## 改善箇所説明図①

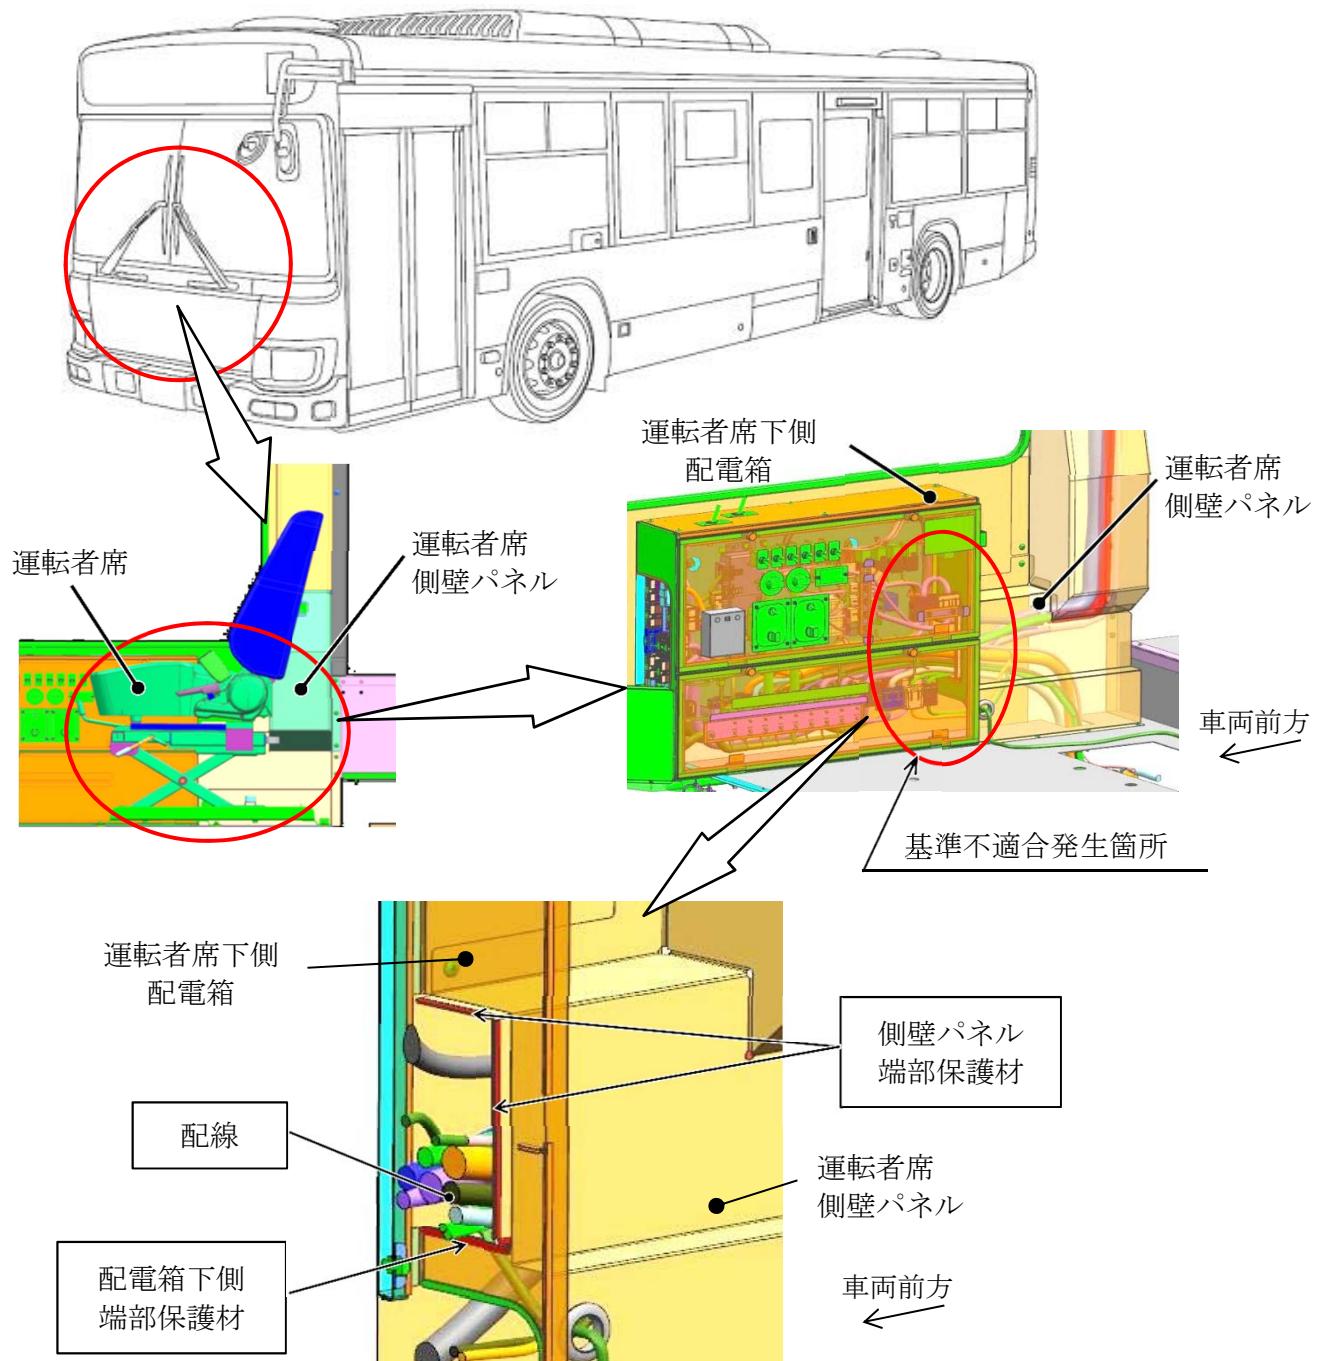
大型・中型路線バスにおいて、運転者席下側配電箱と運転者席側壁パネルの接続部の端部の保護が不適切なため、当該端部と配線が干渉するものがある。そのため、そのまま使用を続けると、配線の被覆が損傷して短絡し、最悪の場合、走行中にエンジンが停止し、再始動できなくなるおそれがある。

全車両、運転者席下側配電箱と運転者席側壁パネルの接続部を点検し、端部の保護が不適切なものは保護材を追加するとともに、配線が損傷している場合は配線を補修する。

識別：運転者席左側ドア開口部のシリアルナンバープレート付近に、水色シールを貼付する。
